改善箇所説明図

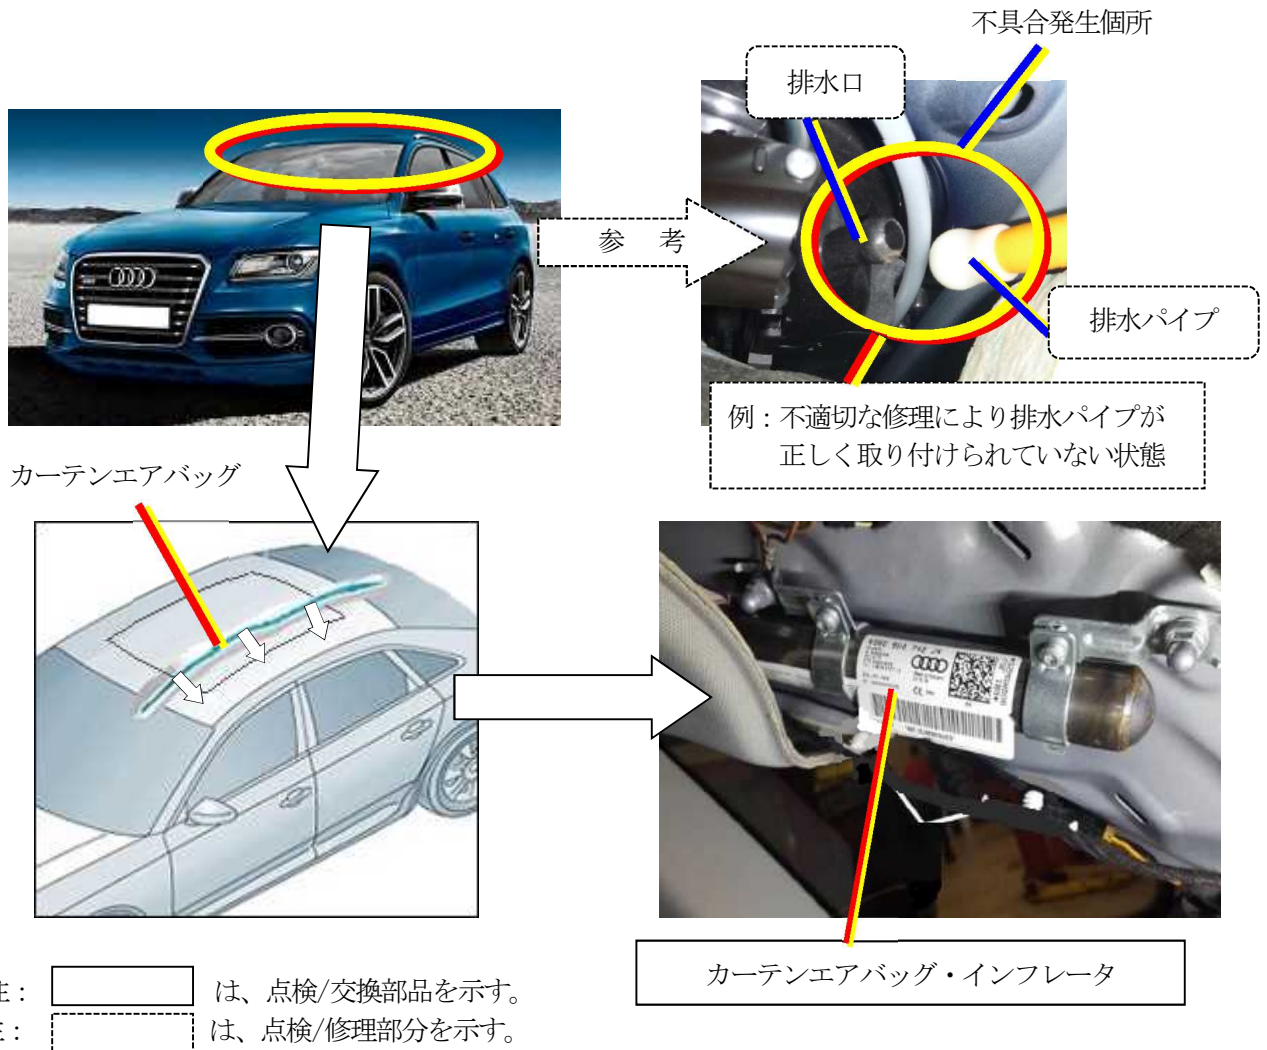
基準不適合発生箇所

サンルーフ・フレーム部の整備作業において、サンルーフ部の排水口と排水ホースの組付が不適切な場合、雨水等が排水ホースを通じて車外に排出されないことがある。そのため、車外に排出されない雨水等がカーテンエアバッグインフレーターと接触している内装材位置決め用スポンジ（インシュレーター）が吸水し、そのままの状態で使用を続けると、インフレーターが腐食し、最悪の場合、インフレーターが破損して意図せずカーテンエアバッグが展開するおそれがある。

改善の内容

全車両、カーテンエアバッグのインフレーターを確認し、ISI 社製インフレーターを装着している場合は、インシュレーターを取り外し、インフレーター容器に腐食防止用ワックスを塗布する。また、サンルーフ部の排水口と排水ホースの組付けが不適切な場合は、ホースを正しく組付け、インシュレーターを取り外し、腐食防止用ワックスを塗布した新品のインフレーターと交換する。

識別：車両識別プレートの下側に、橙色で直径 5mm 程度のマークを塗布する。
